東海第二発電所 重大事故等対策の有効性評価 審査会合における指摘事項の回答

平成29年8月29日
日本原子力発電株式会社

1. 審査会合(2017年8月22日)での指摘事項
2. 指摘事項の回答

2. 指摘事項の回答(No.63)

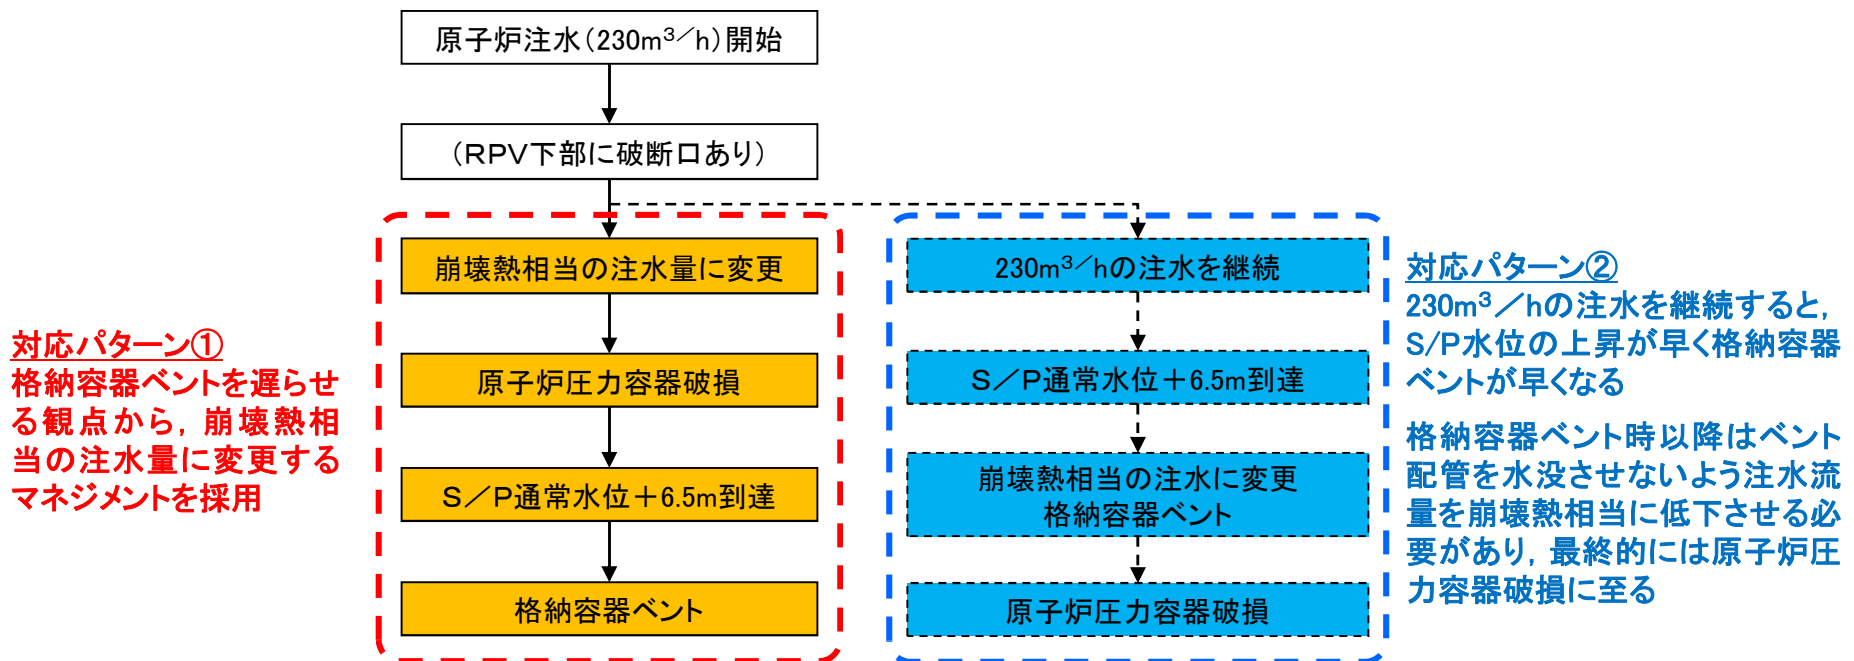
RPV下部ヘッドが健全でない状態で、原子炉水位不明時に代替循環冷却系を使用できない場合は、低圧代替注水系(常設)による外部水源持込みによってベント開始タイミングが早くなることが想定されるため、注水流量の制御の考え方を整理して提示すること。

- 原子炉圧力容器下部に破断口がある場合等、原子炉水位の維持ができない状態でも、外部水源により原子炉注水を実施している場合には、原子炉水位LO到達を判断後、注水流量を崩壊熱相当の注水量に変更する。この場合、原子炉水位を維持できず原子炉圧力容器の破損に至る可能性はあるが、環境への影響緩和の観点で、格納容器ベントを遅らせるため、崩壊熱相当の注水量に変更し外部水源の持ち込みを制限する方針とする。

2. 指摘事項の回答(No.62)

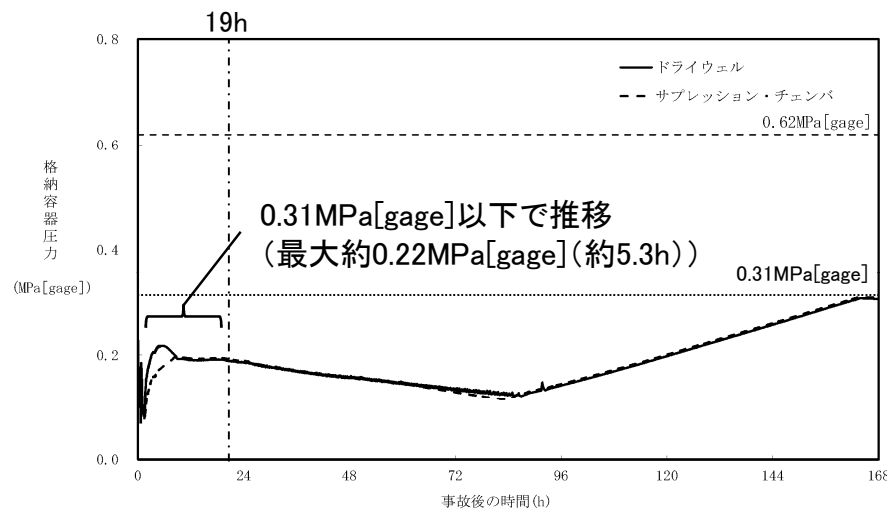
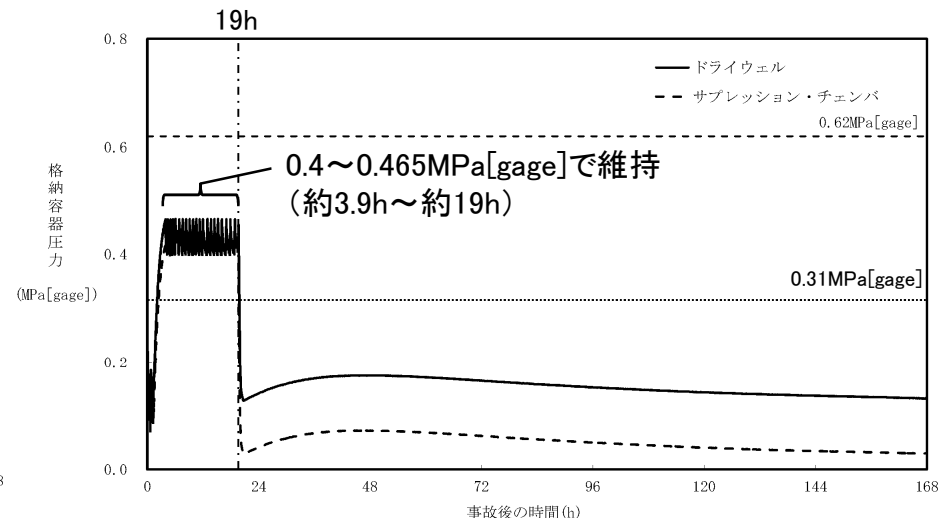
代替循環冷却系を使用するケースと比較して、Cs-137の放出量が大きくなる理由を分析し、資料に追記すること。

原子炉建屋から大気中へ漏えいするCs-137の漏えい量について、代替循環冷却系を使用しない場合(約14.3TBq)が、代替循環冷却系を使用する場合(約7.5TBq)より2倍程度大きくなっているのは、格納容器ベント実施(約19時間)までの格納容器圧力(格納容器から原子炉建屋への漏えい率に寄与)の違いによる影響が大きい。

- ・代替循環冷却系を使用する場合 : 代替循環冷却系による除熱操作により圧力抑制されるため、0.31MPa[gage](約1Pd)以下で推移(下図(左)参照)
- ・代替循環冷却系を使用しない場合 : 0.465MPa[gage]到達後(約3.9時間)、格納容器ベント実施(約19時間)まで格納容器圧力を0.4~0.465MPa[gage]の範囲で維持(下図(右)参照)

2. 指摘事項の回答(No.68)

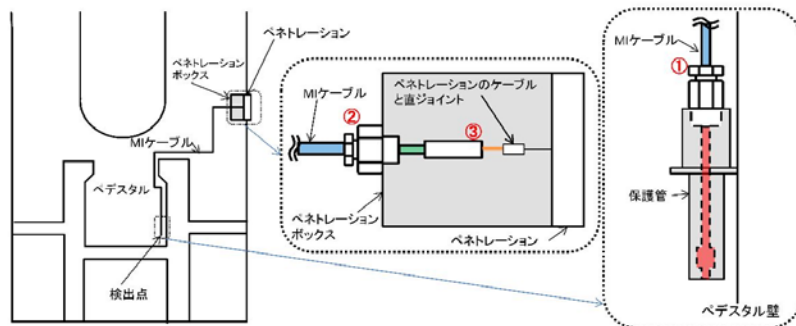
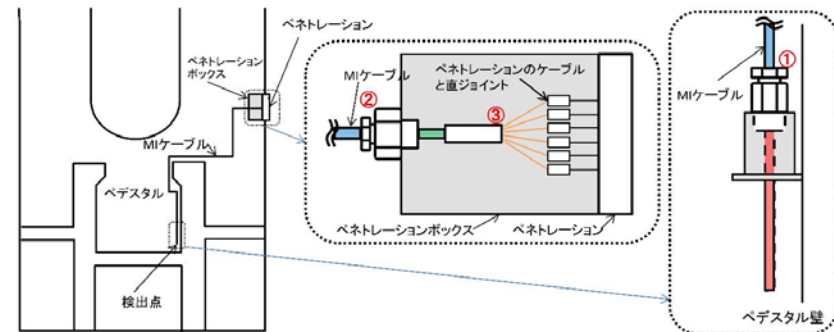
デブリの検知に用いる格納容器下部水温計について、ペデスタルからのケーブルの取り出し等が分かる図及びSA環境条件に対する対策の考え方を追加すること。

- ・ペデスタル内に設置する各計器の検出部及びケーブル(MIケーブル)は耐熱性の高い無機物で構成し、ペデスタル外に取り出したケーブル(MIケーブル)をペネトレーションボックス内にてペネトレーションのケーブルと直ジョイントで接続する。これらは重大事故等時の環境を包絡する条件下(200℃(ピーク温度235℃－5分間), 0.62MPa[gage], 800kGy)において耐性を有する設計とする。

1) 所内電源系統図

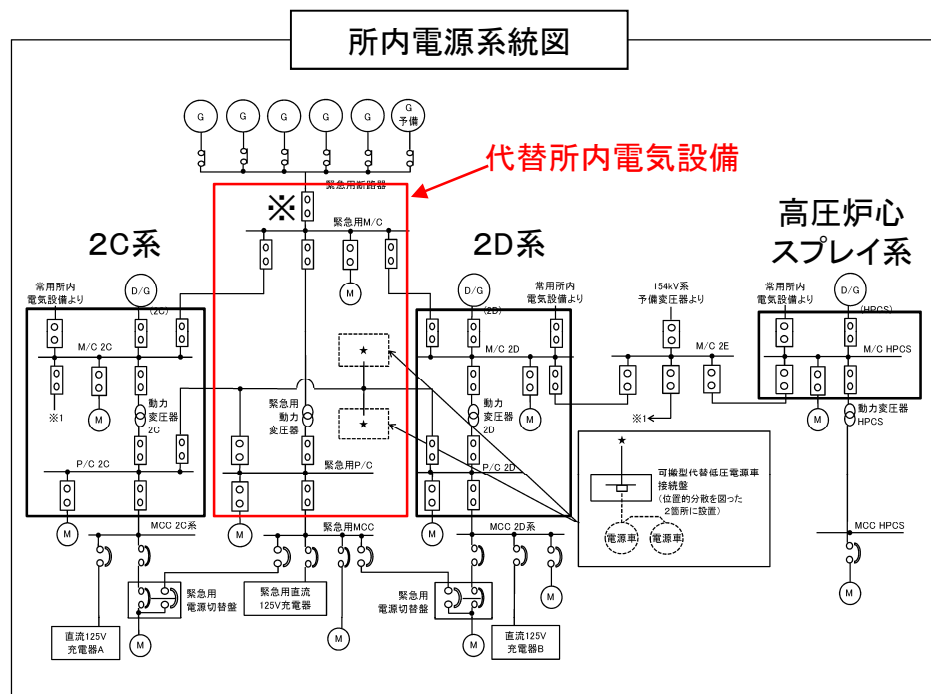
緊急用メタクラ、常用メタクラ、母線の位置関係について説明すること。

- ・1)～3)に示すように、位置的分散を考慮した配置としている。
